泊発電所 3号炉 耐津波設計方針について (津波防護対策に係る指摘事項回答)

令和5年5月25日
北海道電力株式会社

審査会合指摘事項回答

図2 フラップゲートのカメラによる確認のイメージ図

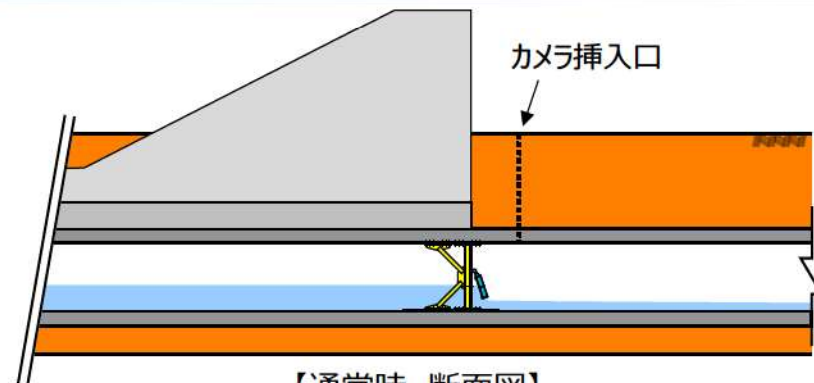
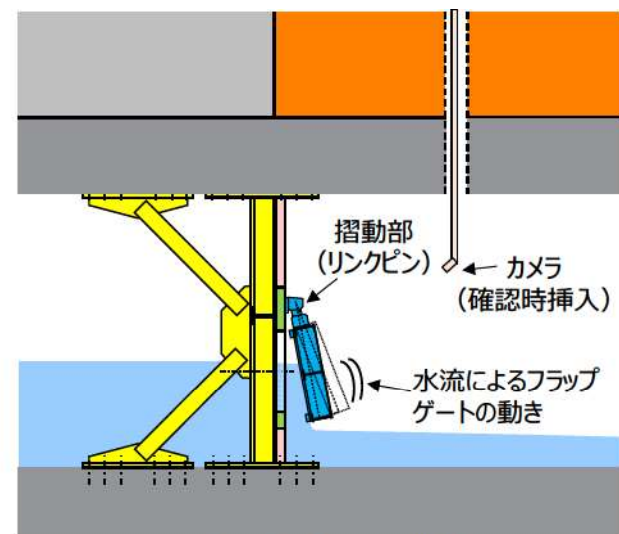
1号及び2号炉放水路逆流防止設備のフラップゲートについて、貝等の海生生物の付着の影響、異常検知の方法及び保守管理の内容を示した上で、フラップゲートが津波時に確実に動作することを説明すること。

・ 3号炉津波防護の観点では、至近の海生生物の付着状況から貝等の付着によりフラップゲートの閉機能が阻害されることがや摺動部が固着する事象は考え難い。また、フラップゲートの稼働環境を考慮し、摺動部の焼き付きや急激な腐食による固着も考え難いことから、通常時の開固着の可能性は低いと評価する。なお、3号炉の津波防護施設として、津波時に確実に動作することが求められるため、防潮堤外側の点検口から定期的にカメラを挿入し、水流によって動作するフラップゲートの状況から、フラップゲートの軸が固着していないことを確認する。なお、その他想定する損傷モードとして、摺動部の経年劣化、流水による開口部のすりへり、砂の堆積等が挙げられるが、これらは設計上の考慮事項としてあげており、逆流防止設備を十分な強度を有する設計とした上で、適切な施設管理をすることで津波防護機能を維持する（詳細は、資料1-2 P.5条-別添1-添付32-40~47を参照）。

- P.22で示したとおり、前回点検からの新たな貝等の海生生物は確認されていないため、逆流防止設備の戸当たり部等に貝等が付着し、フラップゲートの閉機能が阻害されることや摺動部が固着する事象は考え難い。
- また、フラップゲートは水路を流れる海水の流量によって開閉する構造であり、一定の開度に固定して使用する構造ではなく、流量の変化や波立ち等によって開度が適宜変わるため、焼き付き等の要因で固着することも考え難い。
- さらに、フラップゲートの回転中心となるリンクピンの位置は、水路よりも上部に位置しており、海水中に水没していないことから、急激な腐食等による固着の可能性も考え難い。
- その他想定される損傷モードとして、摺動部の経年劣化、流水による開口部のすりへり、砂の堆積等が挙げられるが、これらは設計上の考慮事項としてあげており、逆流防止設備を十分な強度を有する設計とした上で、適切な施設管理により津波防護機能を維持する（詳細は、資料1-2 P.5条-別添1-添付32-40~47を参照）。
- 以上を踏まえ、**逆流防止設備が通常時に開固着する可能性は低いと評価する。**
- なお、3号炉の津波防護施設として、津波時に確実に動作することが求められることから、図2に示すように、防潮堤外側の点検口から定期的にカメラを挿入し、水流によって動作するフラップゲートの状況から、フラップゲートの軸が固着していないことを確認する。

② 1号及び2号炉放水路逆流防止設備

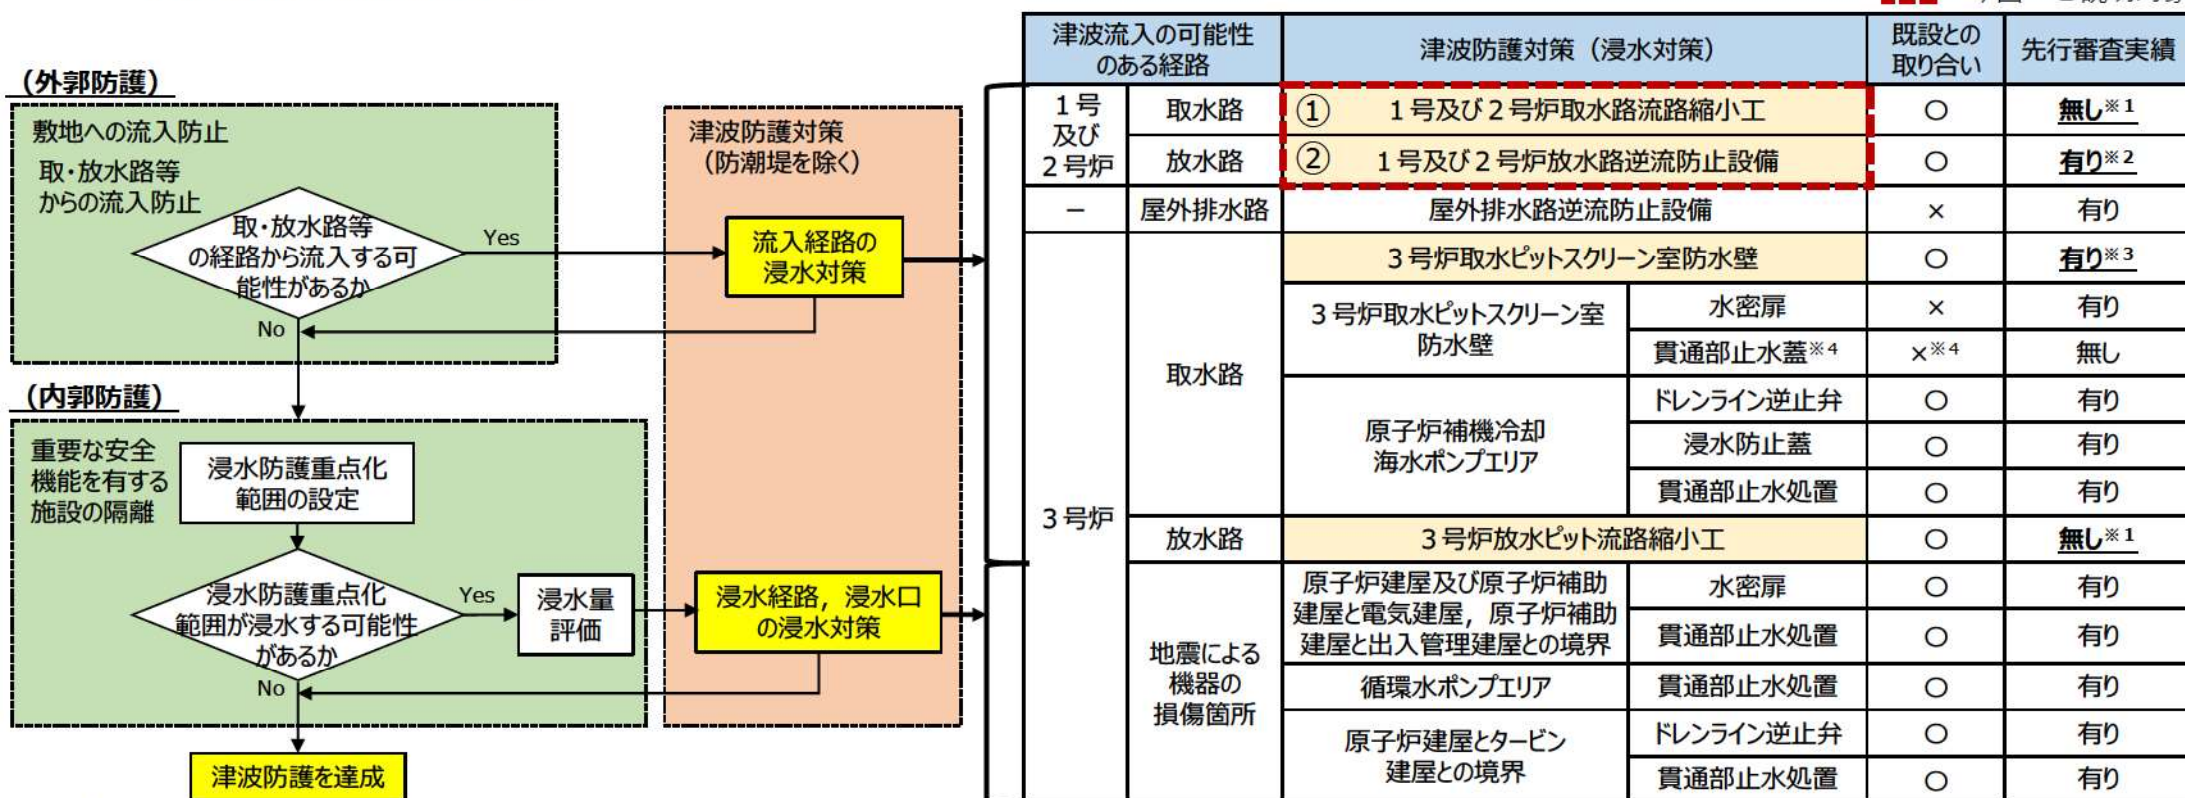
防潮堤を除く津波防護対策（例えば、流路縮小工、原子炉補機冷却海水放水路内へのコンクリート充填及び配管敷設、既設立坑の上部開口部のコンクリートによる閉塞等）が既設の施設の機能に与える悪影響について、既設の施設が本来有する機能を明確にした上で説明すること。

- 逆流防止設備は、1号及び2号炉の放水路と取り合いがある。放水路は、原子炉補機冷却海水ポンプによる排水を放水ピットから放水する機能を有する。
- 逆流防止設備の設置により、逆流防止設備が堰となることや、フラップゲートによる抵抗の影響から、放水路及び放水ピットの水位が上昇することで放水機能に影響がある。また、放水路内に設置することから放水路の施設管理への影響がある。
- 上記の影響に関しては、原子炉補機冷却海水放水路からの排水を流下するのに必要な放水ピットの水位を維持するため、逆流防止設備の開口部大きさ、高さ並びにフラップゲートを適切に設計し、放水機能へ影響を及ぼさないようにする。また、放水路の施設管理については、現行の確認範囲から変更なく対応することが可能なことから、逆流防止設備設置後も適切な施設管理を行うことができる。
